Экономический и Социальный Совет

**Европейские правила судоходства по внутренним
водным путям (пятый пересмотренный
вариант резолюции № 24)**

Итоги тридцать четвертого и тридцать пятого совещаний Группы экспертов по ЕПСВВП

Записка секретариата

1.Е Буй с огнем для обозначения фарватера
вдоль зоны стоянки
(рис. 3-бис)

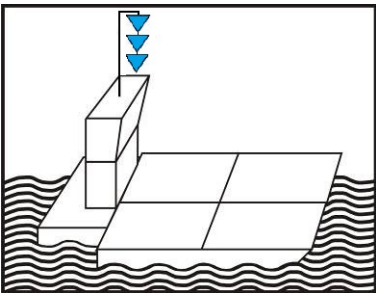
а) статья 7.05, *добавить* новый пункт 6:

«6. Если зона стоянки вдоль фарватера, в дополнение к знакам, предписанным в пунктах 1–5 выше или в статье 7.06, отделена от фарватера буями, она должна обозначаться:

- с правой стороны фарватера: буями с огнем, показанными на рис. 3-бис, приложение 8;
- с левой стороны фарватера: буями с огнем, показанными на рис. 3-тер, приложение 8»;

- добавить рисунки 3-бис и 3-тер:

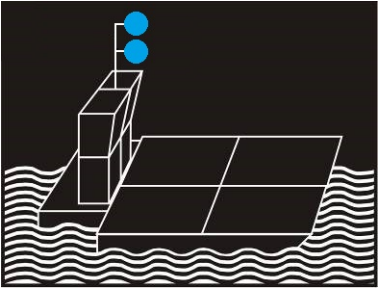
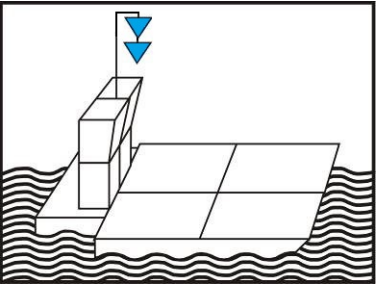
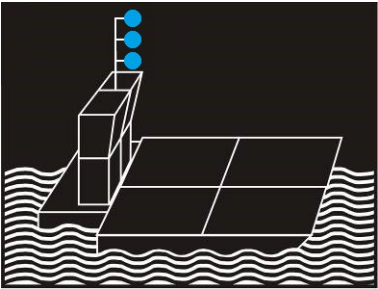
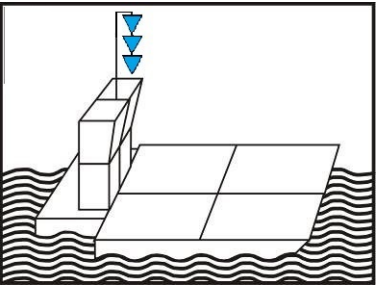
• *добавить* новые рисунки 34-бис и 34-тер:

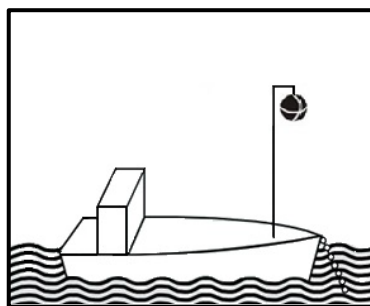
- *добавить* новые рисунки 35-бис и 35-тер:

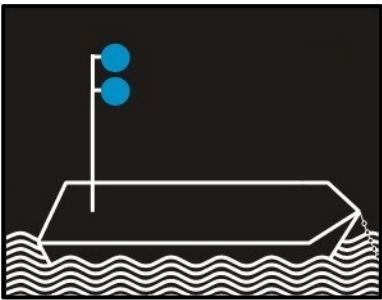
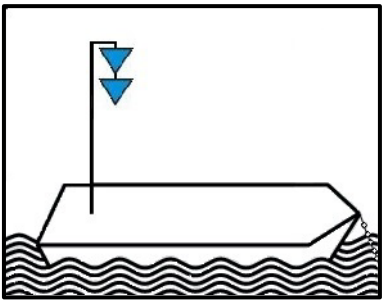
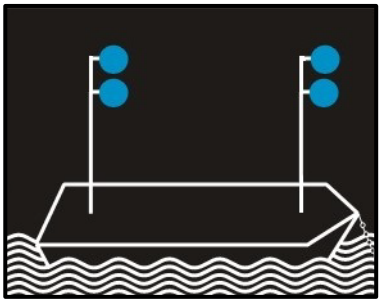
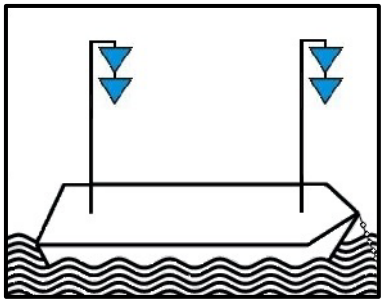
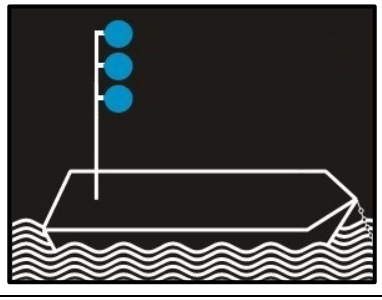
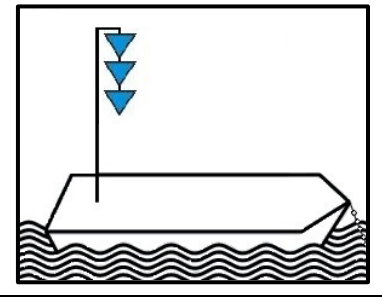
- *добавить* новые рисунки 36-бис и 36-тер:

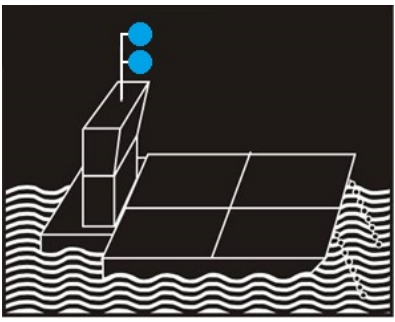
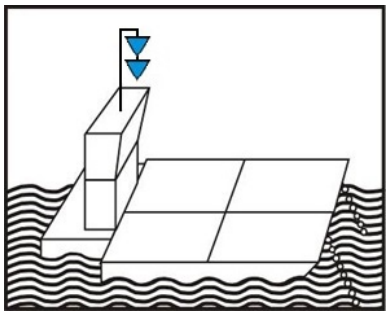
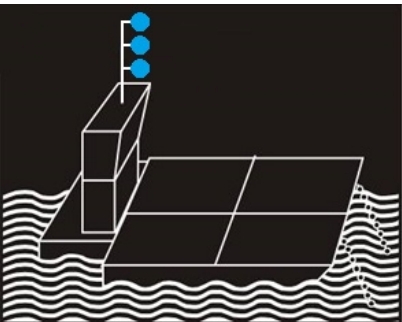
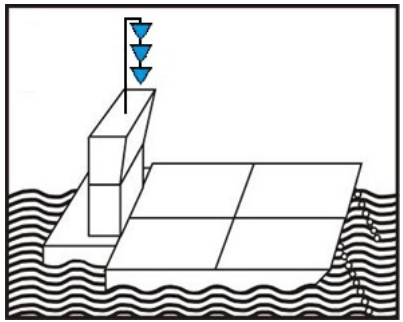
- рисунок 48, *добавить* рисунок для сигнализации судов на стоянке днем:

49-бис	
<p>Статья 3.21: Дополнительная сигнализация для находящихся на стоянке судов, осуществляющих отдельные перевозки опасных грузов в соответствии с пунктом 1 статьи 3.14.</p>

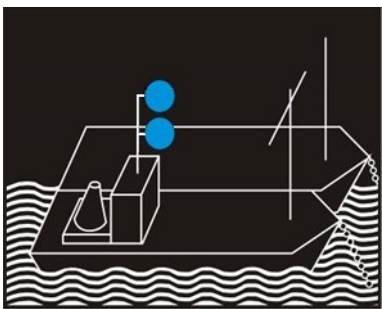
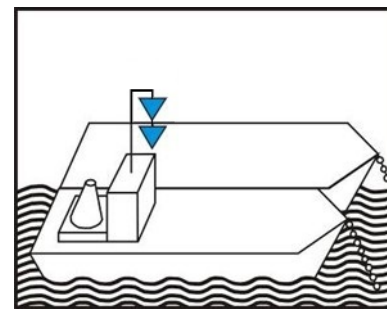
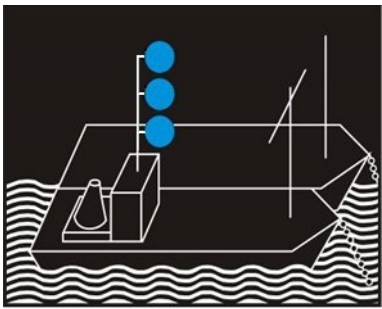
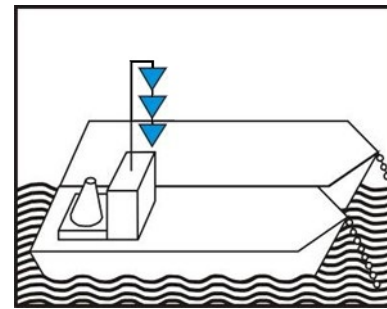
- *добавить* новые рисунки 49-бис — 49-квинквис:
